**Svör við ábendingum varðandi baðstað í
Jarðbaðshólum**

SVÖR VIÐ ÁBENDINGUM VARDANDI BAÐSTAÐ Í JARÐBADSHÓLUM

Jóhann F. Kristjánsson óskaði eftir nánari skýringum á fáeinum atriðum sem snerta fyrirhugaðan baðstað sunnan við Jarðbaðshóla, eftir að ábending þar um kom frá Hollusutvernd ríkisins.

Mynd 2. Grunnvatnsstreymi í næsta nágrenni baðstaðar. Dekkri örvarnar tákna meira streymi en þær ljósari

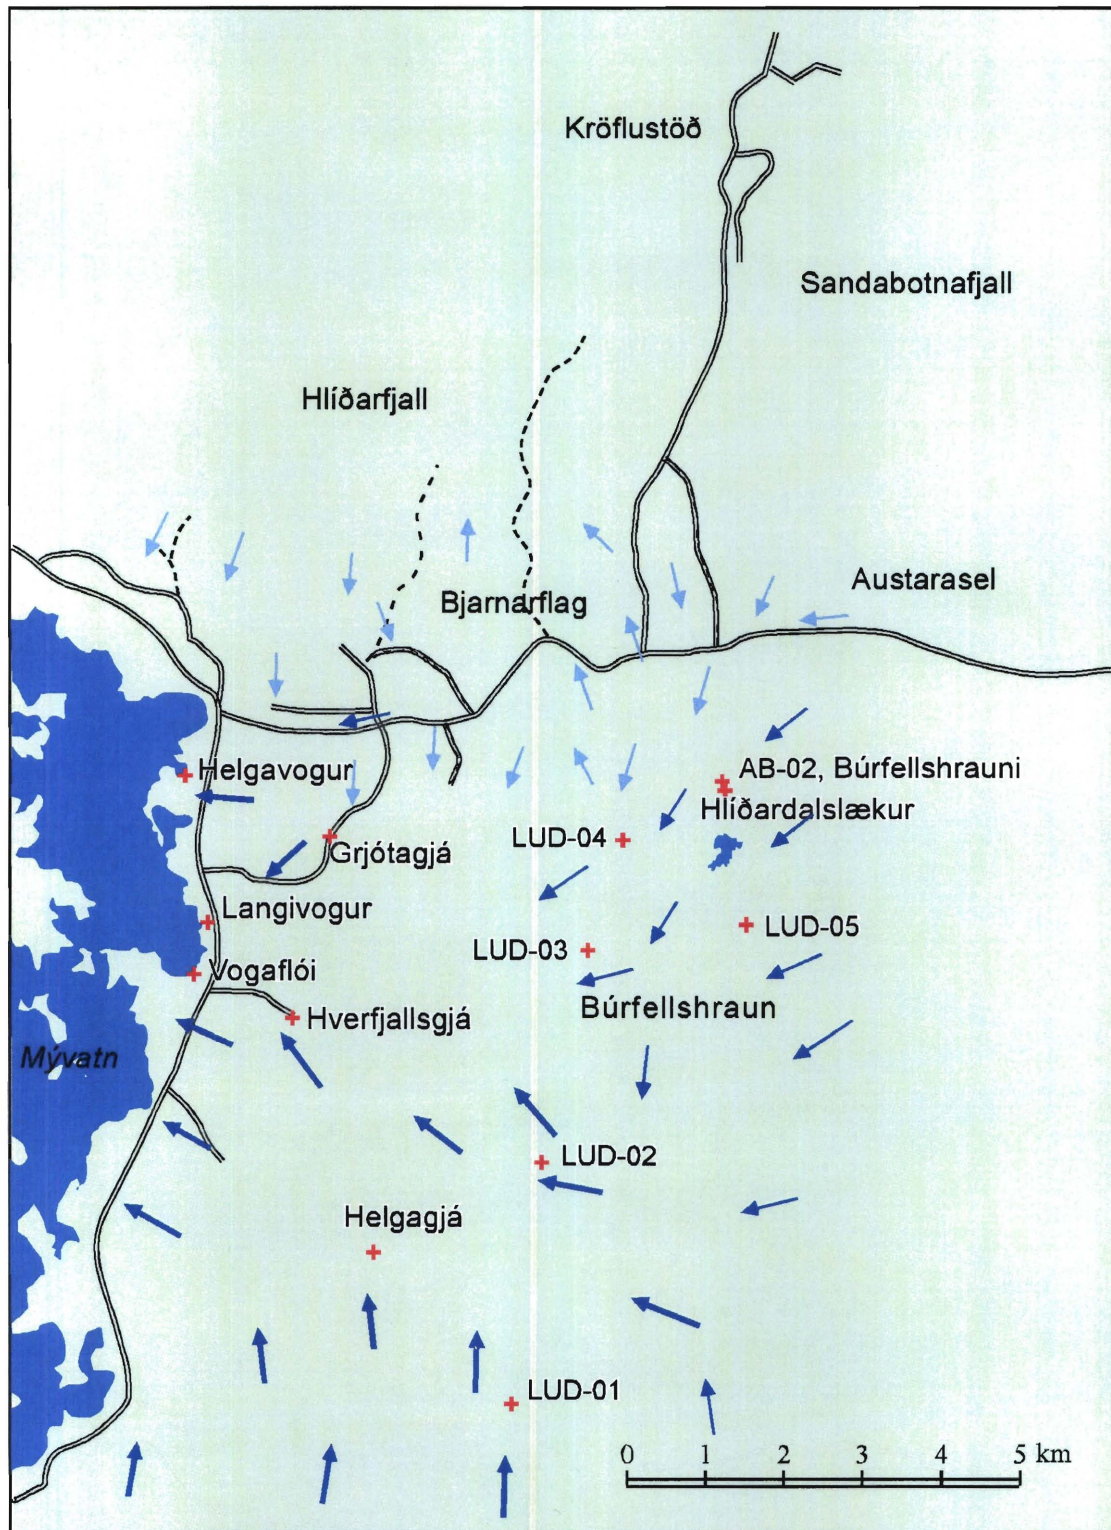
Önnur ábendingin var að endurskoða þyrfti líkan af grunnvatnsrennsli á svæðinu þar sem ósamræmi sé á milli þess og niðurstaðna úr ferilprófun. Grunnvatnslíkanið er unnið á verkfræðistofunni Vatnaskilum (1999). Myndir 2 og 3 sýna hluta úr grunnvatnskorti þessu.

Af báðum þessum myndum má sjá að töluvert suðurstreymi er um að ræða. Vesturstreymið hlýtur að vera til staðar því að gufur, sem sjást í hrauninu stutt austur af Reykjahlíðarhverfi (sjá mynd 2), hljóta að eiga uppruna í slíku streymi. Ef streymið er að verulegu leyti til suðurs er enn minni hætt á að óæskileg efni berist til Mývatns. Því ætti ekki að vera ástæða til að færa niðurfallið austur fyrir sprunguna eins og spurt var um í þriðju ábendingu, því að í versta tilfalli, sem er niðurfall ofan í sprunguna reiknast okkur að engin hætt eigi að vera á skaðlegu streymi til Mývatns. Varðandi

endurskoðun á grunnvatnslíkaninu má nefna eftirfarandi: Grunnvatnslíkanið sýnist okkur nokkuð rétt á þessu svæði og rennslisstefnur í samræmi við niðurstöður síðustu ferilprófunar (Hrefna Kristmannsdóttir o.fl.2001). Erfiðara hefur reynst að fá magnbundnar niðurstöður og reiknast meiri þynning til vesturs frá niðurstöðum ferilprófunar en reiknað beint frá líkaninu. Niðurstaða tilraunar er yfirleitt trúverðugri en niðurstaða reikninga sem byggðir eru á misáreiðanlegum forsendum og verður að telja að þynning reiknuð frá líkaninu sé lágmarksþynning. Okkur sýnist að það myndi litlu breyta að flytja 30 l/s úr núverandi lóni og setja í jörð sunnan við Jarðbaðshóla miðað við lágmarksþynningu. Suðurstreymið gæti við það orðið ákveðnara þar en norðar, þar sem affallslónið er nú.

Sprungukort af Bjarnarflagi

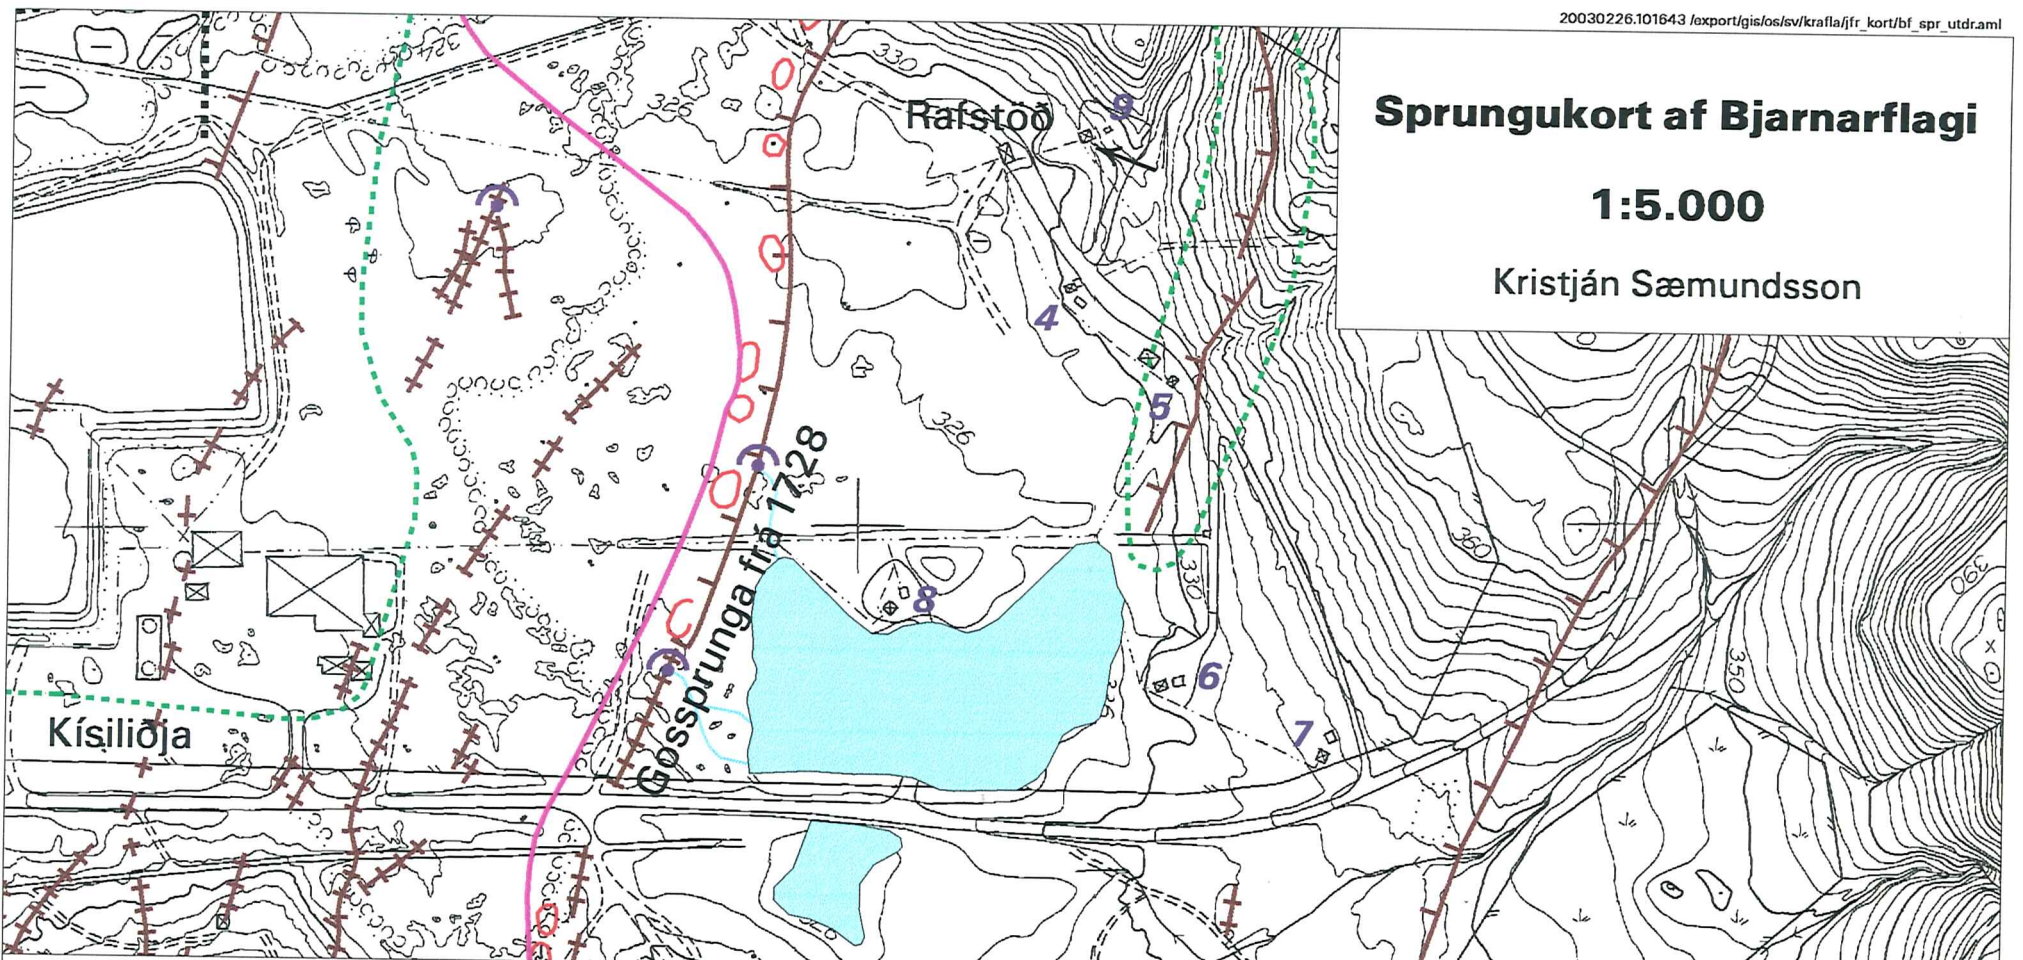
Fyrsta ábendingin var um að kort vantaði af borholum, sem vísað er til í greinargerðinni. Meðfylgjandi sprungukort af Bjarnarflagi sýnir hvar holur 9, 11 og 12 eru (mynd 1). Vatn frá þeim er leitt í skiljustöð hjá holu 6. Þaðan fer allt skiljuvatnið út í affallslónið og hripar niður, aðallega í tveim svelgjum vestan þess. Affallslón og svelgir eru sýnd á kortinu.
